## **Rapport de l'Inspection des installations classées**

Visite d'inspection du 21/03/2023

**SOGARIS**

Références : DRIAT-IF/UD94/SRIC/PRAU/2023/FM/N°322GR  
Code AIOT : 0007404491

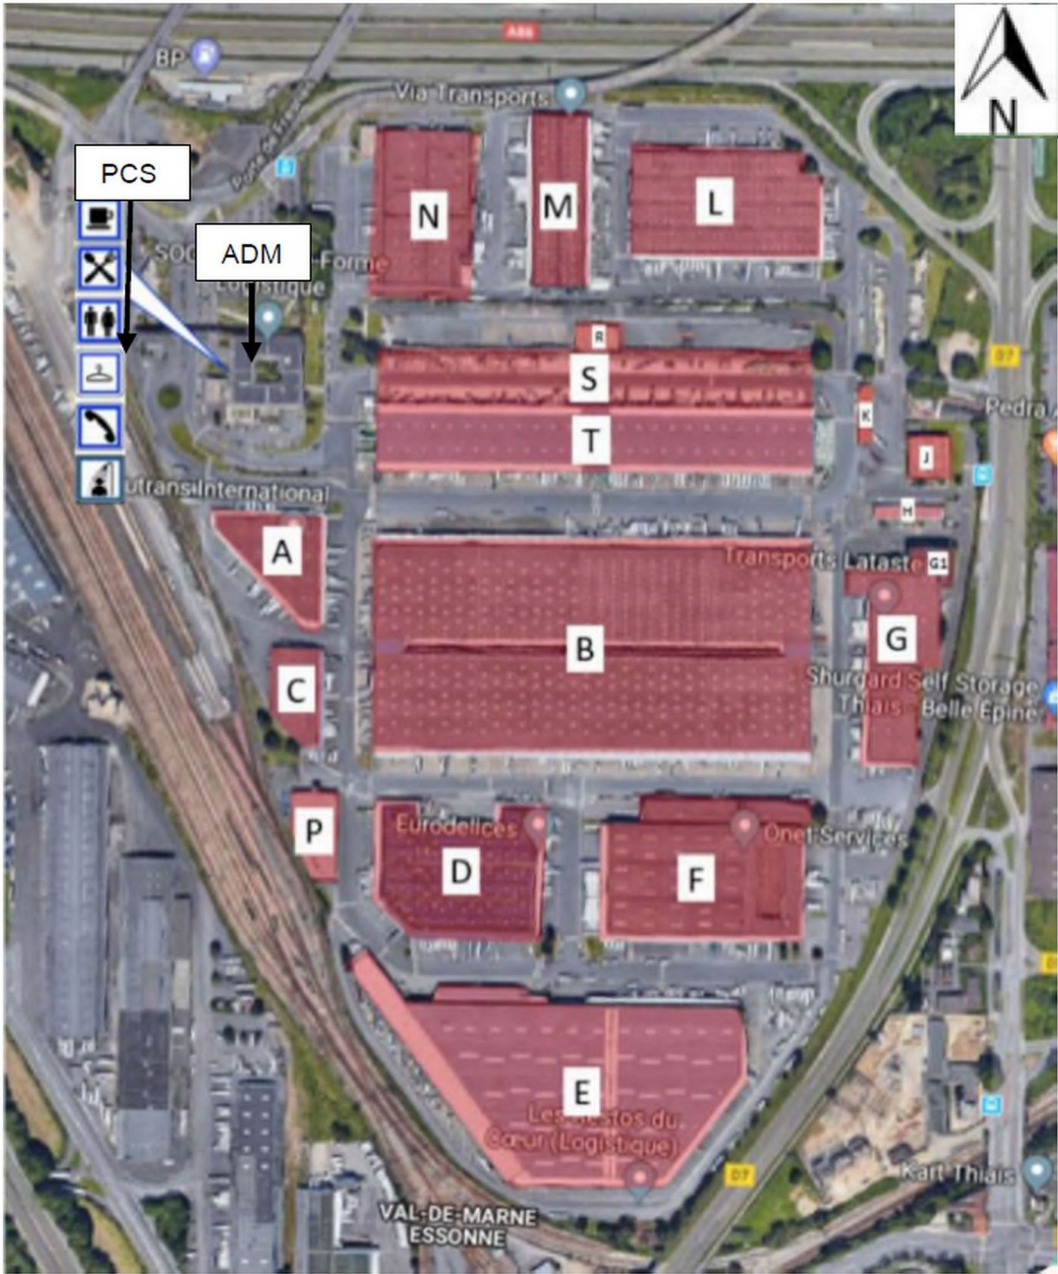
En ce qui concerne l'entrepôt E, bâtiment à la géométrie particulière, l'inspection constate les distances d'éloignement suivantes entre les PEI (poteaux d'incendie) les plus proches de celui-ci : PI 199 → **195 m** → PI 202 → **120 m** → PI 203 → 75 m → PI 206 → **200 m** → PI 204 → **145 m** → PI 205 → **160 m** → PI 199.

Non-conformité Q : contrairement au point 32° de l'article 1er de l'arrêté préfectoral n°92/1877 du 21/04/1992, la distance séparant deux appareils d'incendie implantés en périphérie du bâtiment E est supérieure à 100 m pour les couples de poteaux suivants : PI 199/PI 202, PI 202/PI 203, PI 206/PI 204, PI 204/PI 205, PI 205/PI 199.
